Numer dokumentu: P/MO/016269/2015/002

Tczew, 25.11.2015

Dotyczy: wezwania do złożenia uzupełnień i wyjaśnienia informacji w celu rozstrzygnięcia sprawy zmiany pozwolenia zintegrowanego dla Instalacji energetycznego spalania paliwa – Kotłowni KT 1602 w Rokitykach eksploatowanej przez GPEC Tczew Sp. z o.o.

Izolinie stężeń maksymalnych amoniaku $\mu\text{g}/\text{m}^3$
(dopuszcz. $400 \mu\text{g}/\text{m}^3$)

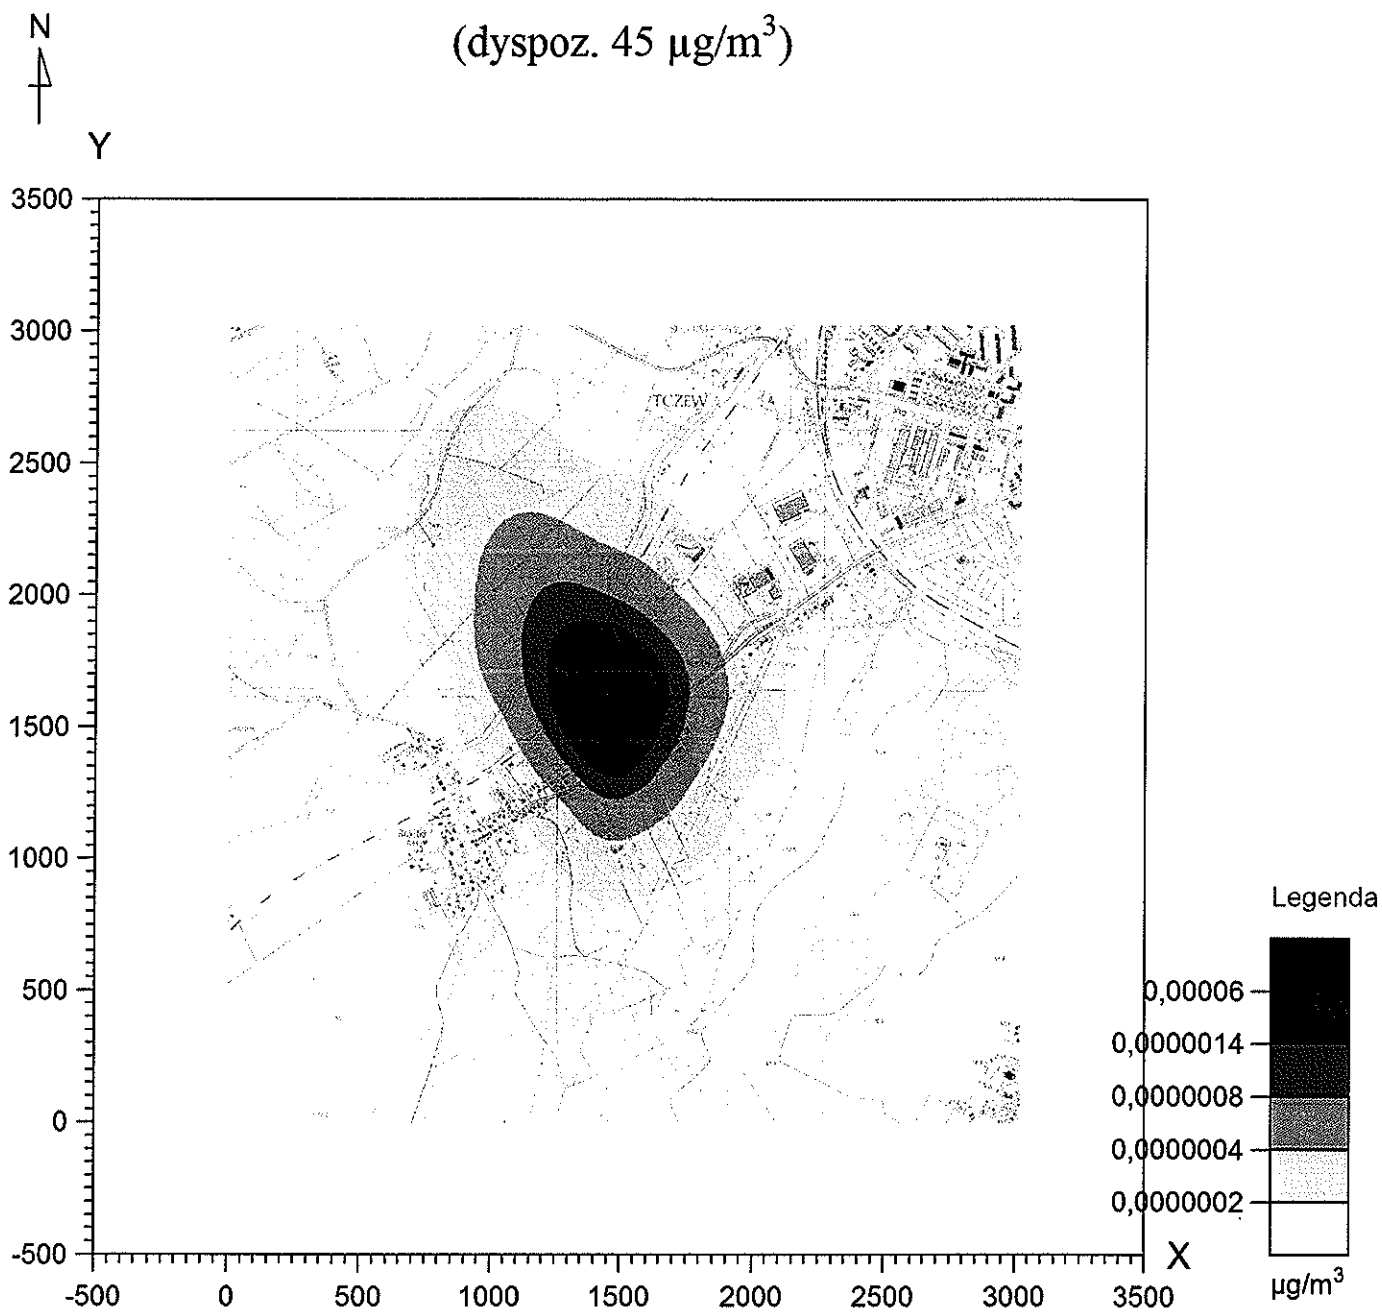
2. Proszę o przedstawienie graficznej prezentacji wyników dla takiej substancji jak: amoniak.

Graficzną prezentację wyników modelowania rozprzestrzeniania amoniaku w powietrzu, przeprowadzonego zgodnie z metodyką referencyjną określoną w rozporządzeniu Ministra Środowiska z dnia 26 stycznia 2010 r. w sprawie wartości odniesienia dla niektórych substancji w powietrzu (Dz. U. Nr 16, poz. 87) przedstawiono na wykresach Izolinie stężeń maksymalnych amoniaku $\mu\text{g}/\text{m}^3$ i Izolinie stężeń średnich amoniaku $\mu\text{g}/\text{m}^3$ – załącznik nr 1.
